RAPPORT DE L'INSPECTION DES INSTALLATIONS CLASSÉES

Établissement : LIDL À BÉZIERS

Modification non substantielle – Mise à jour de l'arrêté préfectoral

Référence : Dossiers de porter à connaissance daté du 29/05/2018, reçu en préfecture le 07/06/2018 et reçu à la DREAL le 12/06/2018

Figure 2 : Plan de masse

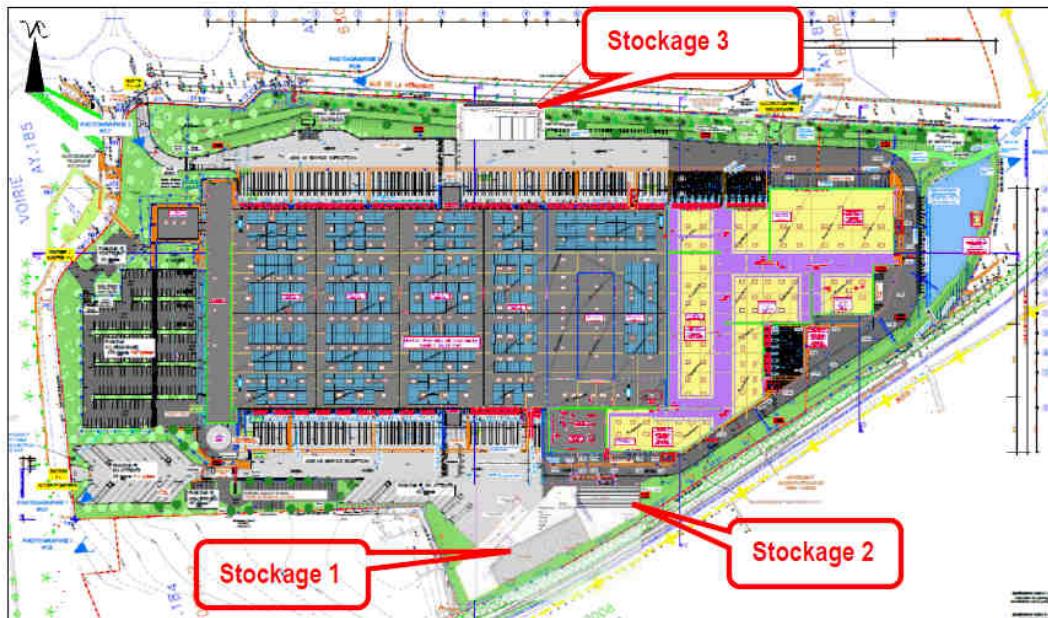
L'ensemble des zones extérieures de stockage sera muni d'une dalle béton. Les matières stockées seront conditionnées et ne présentent pas de risque de pollution (bouteilles d'eau et conteneurs TKT vides).

Malgré la mise en place des nouveaux stockages extérieurs et le passage du parking « ever green » en imperméabilisé, la capacité totale de rétention des eaux incendie du site est toujours supérieure au volume total à mettre en rétention (calcul de la D9A). Le site est donc capacitaire.
